Oggetto: APPALTO SPECIFICO INDETTO DA CONSIP PER L’AFFIDAMENTO DI UNA FORNITURA DI STORAGE ALL FLASH, SAN, LICENZE E SERVIZI CONNESSI PER INAIL NELL’AMBITO DEL SISTEMA DINAMICO DI ACQUISIZIONE DELLA PUBBLICA AMMINISTRAZIONE PER LA FORNITURA DI PRODOTTI E SERVIZI PER L’INFORMATICA E LE TELECOMUNICAZIONI – ID 2241

PRIMA TRANCHE CHIARIMENTI

RAV 4 – Normale operatività di allineamento dati su DR

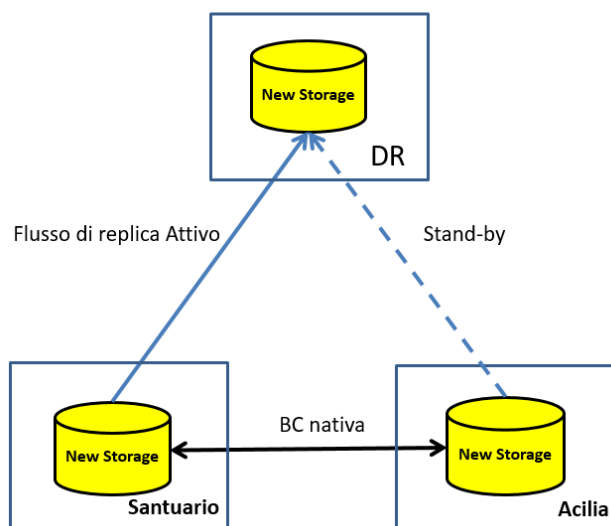
Riferimento. "ID 2241 – Allegato 1B – Capitolato Tecnico parte II" paragrafo 3.1 Requisito RAV 4.

Si chiede la possibilità di avere un semplice schema in cui si mostrano le repliche attive in condizioni di normale operatività .

Si vedano le due figure seguenti.
